Presentazione di osservazioni relative alla procedura di:

ID: Codice procedura (ID_VIP/ID_MATTM):10844

Impianto per la produzione di energia elettrica da fonte eolica, costituito da 6 aerogeneratori della potenza complessiva di 37,2 MW, un sistema di accumulo da 25 MW e relative opere connesse in località "Rempillo" nel comune di Pitigliano (GR).

Immagine n. 4 Situazione di saturazione da impianti FER nella provincia di Viterbo. Non sono riportati gli impianti fotovoltaici e agrivoltaici che hanno inciso per buona parte nel cumulo di impianti FER per superare già nel 2023 gli obiettivi del PNIEC assegnati alla Regione Lazio per il 20230.

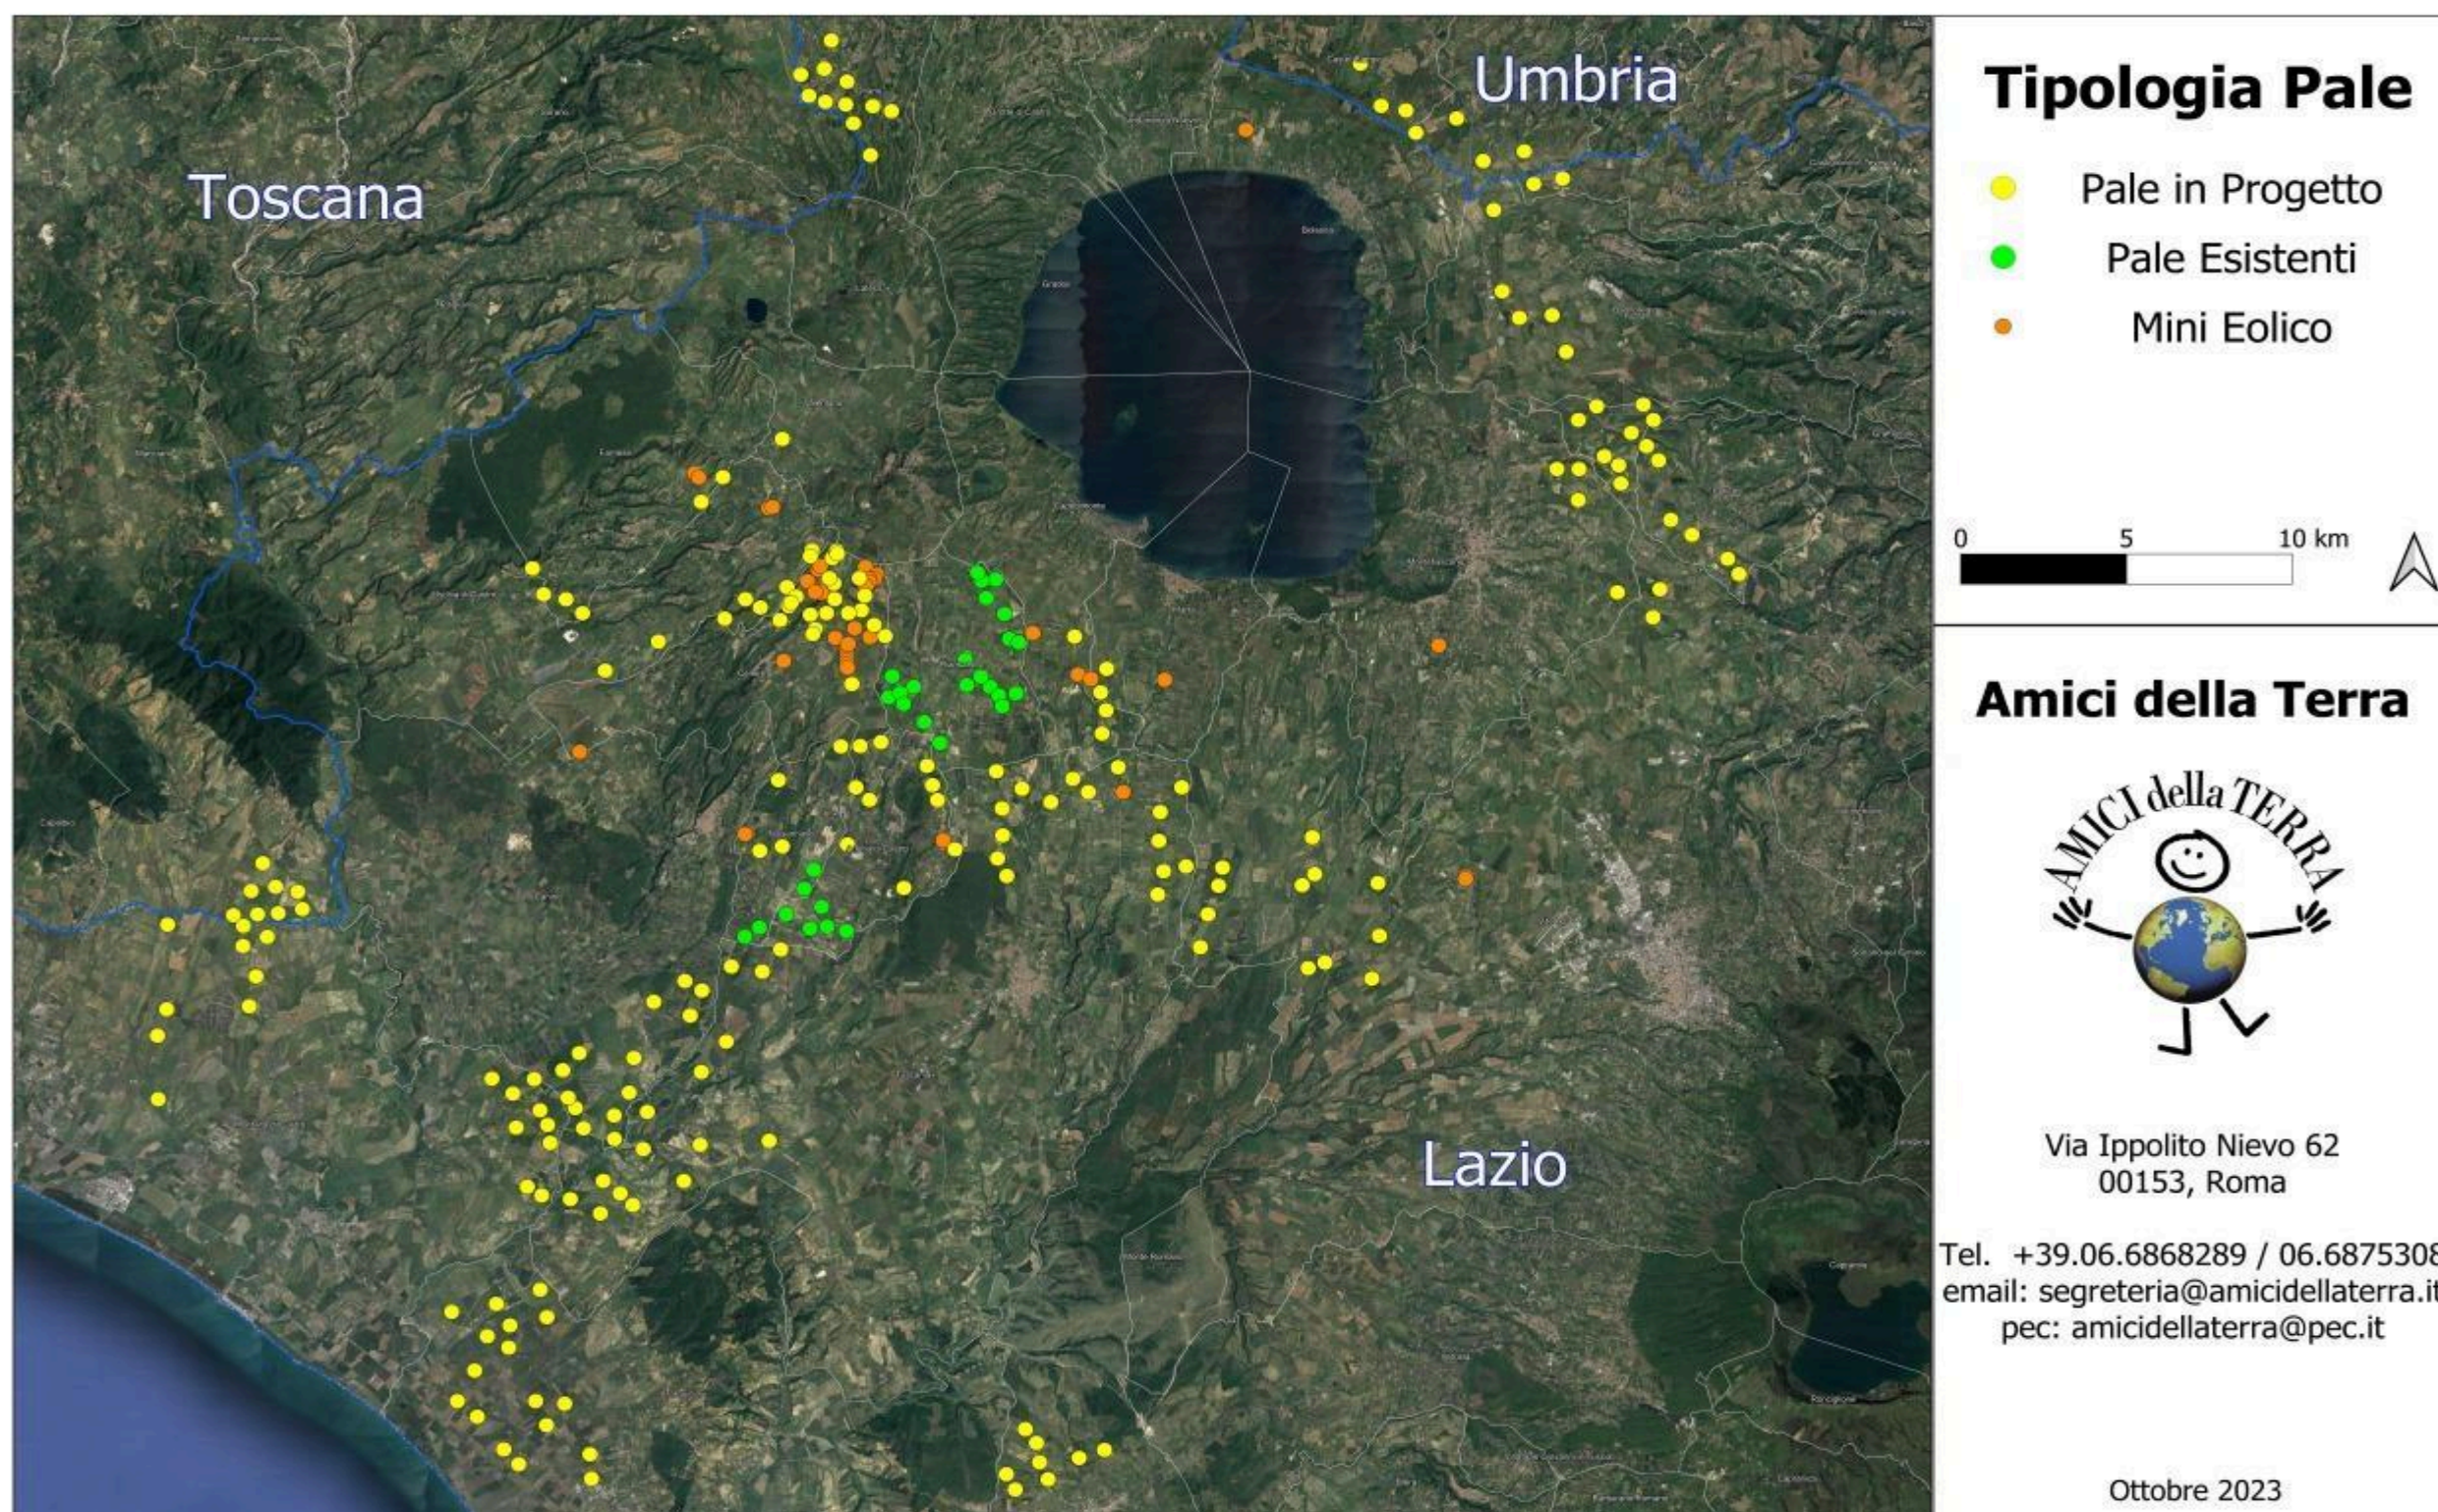
nn. 1 e 2 e crea anche degli impatti negativi anche sui beni naturalistici come verrà dettagliato nell'Osservazione n. 4. Inoltre andrebbe a sommarsi al già enorme cumulo di impianti eolici e fotovoltaici e geotermici che già creano una elevata criticità ambientale nella provincia di Viterbo e interferiscono anche con il territorio toscano come si può vedere dalle immagini nn. 4 e 5 dell'Allegato n. 1.
